原子力科学研究所 原子炉施設保安規定 変更認可申請について (令和5年12月12日申請)

日本原子力研究開発機構 原子力科学研究所

令和6年2月14日

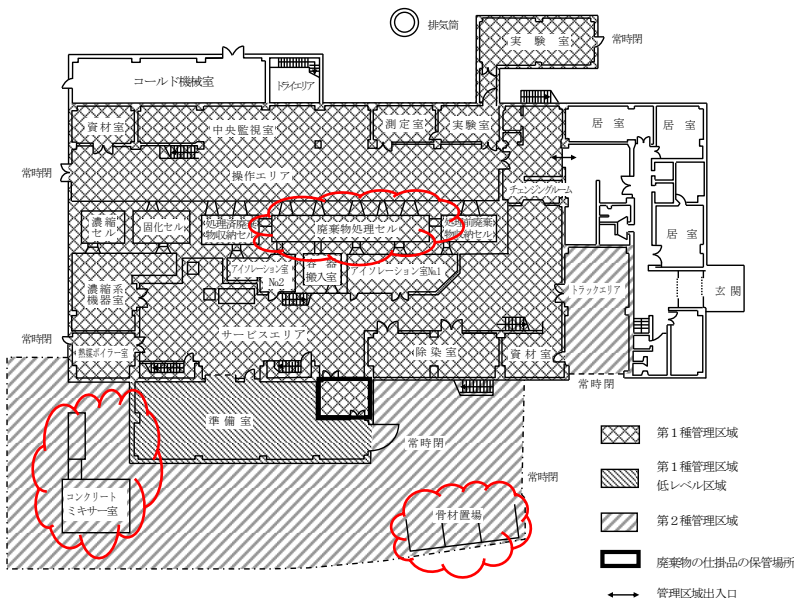
①第2廃棄物処理棟 アスファルト固化装置等の使用停止

・アスファルト固化装置
・蒸発処理装置・Ⅱ
・廃液貯槽・Ⅱ-2

- 使用停止設備であることを明記
- 第2廃棄物処理棟における液体廃棄物の
受入・処理等に係る記載の削除
- 使用停止設備に係るセルの負圧警報等及びセル
扉安全装置※1 に係る記載の削除※2

※1:セル内の線量当量率が一定の値に達したときにセル扉の開操作できなくなる
インターロック

※2:当該セル内に液体廃棄物は貯留されておらず設備の使用停止に伴い、セル内の線量当量率が今後上昇することはない。また、当該セル内に汚染はなく、通常の管理区域としての換気で充分である。

別図第2(その7) 第2廃棄物処理棟1階平面図

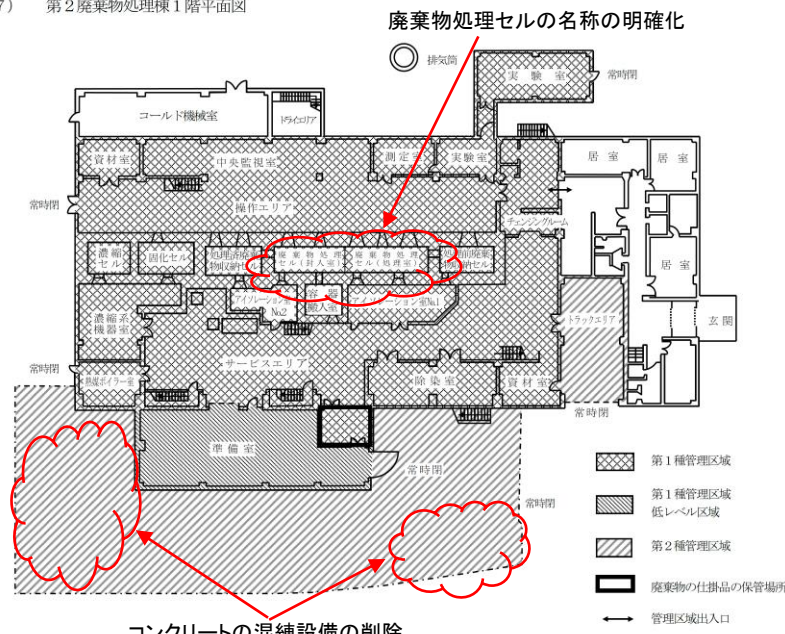
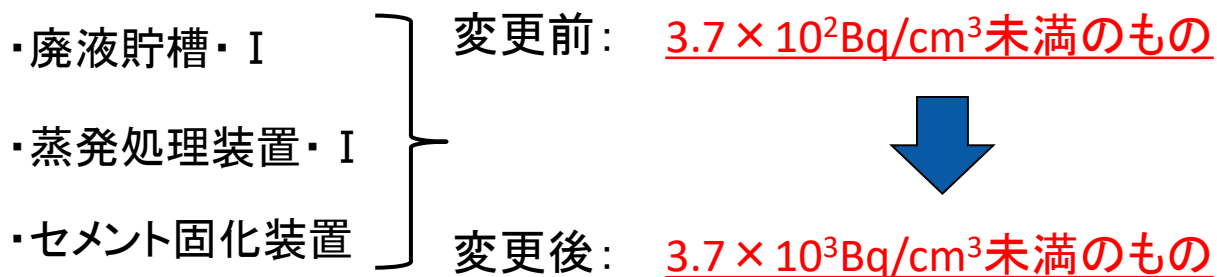
アスファルト固化装置等の使用停止に伴い、不要となる付帯設備(アスファルト固化体の上部空隙部に充填するコンクリート(非放射性)の混練設備)を図面から削除する。

また、固体廃棄物処理設備・Ⅱの廃棄物処理セルの名称について記載の詳細化(「処理室」と「封入室」に仕切られていることの明記)を行う。^{※1}

※1: 廃棄物処理セルは原子炉設置変更許可申請書において単一のコンクリートセルを閉じ込め・遮蔽機能を有する設備として許可を取得している。一方で、廃棄物処理セルは、建設当時の設工認(昭和54年8月21日付け54安(原規)第50号)において、廃棄物処理セルに封入室を設ける目的で仕切壁を設ける設計(遮蔽等の機能要求なし)で認可を取得している。当時の使用前検査におけるセルの負圧維持に係る検査も廃棄物処理セルを2つに分けてそれぞれ実施し、現行の保安規定においても、これら2つの室の負圧管理(例: 負圧警報装置の作動条件)は個別に実施している。
